## **KOMUNIKAT DOTYCZĄCY BEZPIECZEŃSTWA STOSOWANIA PRODUKTU / POWIADOMIENIE DOTYCZĄCE PRODUKTU**

| <b>Temat:</b>                                   | System pozycjonowania pacjenta<br>ExacTrac: dodatkowe instrukcje i<br>ostrzeżenia dotyczące autoryzacji wiązki<br>przez oprogramowanie ExacTrac za<br>pośrednictwem interfejsu ADI |
| <b>Informacja referencyjna<br/>o produkcie:</b> | ExacTrac wersje 6.0–6.5                                                                                                                                                            |
| <b>Numer identyfikacyjny<br/>Brainlab:</b>      | CAPA-20180124-002060                                                                                                                                                               |

Rysunek 1. Ikona OK

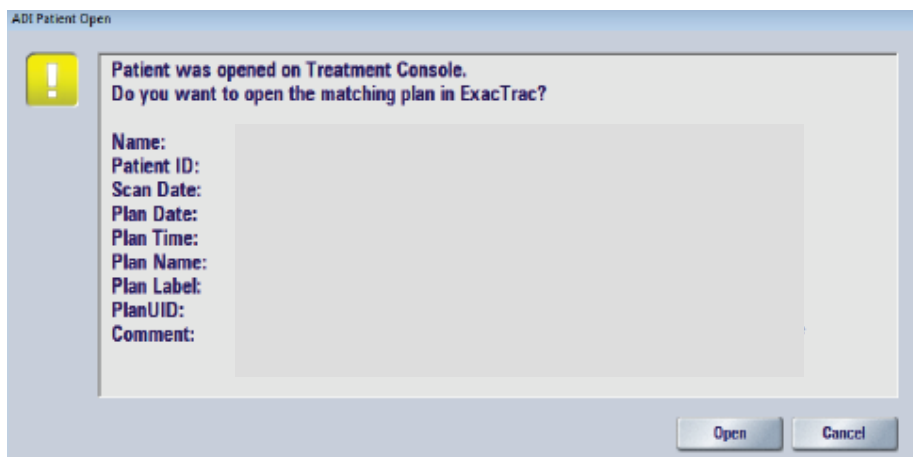
**W przypadku każdego napromieniania przeprowadzanego przy użyciu oprogramowania ExacTrac należy zawsze upewnić się, że oprogramowanie ExacTrac potwierdza położenie docelowe, wyświetlając ikonę OK. Jeśli ikona OK nie jest wyświetlana, nie wolno napromieniać pacjenta.**

Świadczy to o tym, że izocentrum jest w zaplanowanej pozycji terapeutycznej. Dopóki nie zostanie wyświetlona ikona **OK**, nie należy włączać wiązki terapeutycznej.
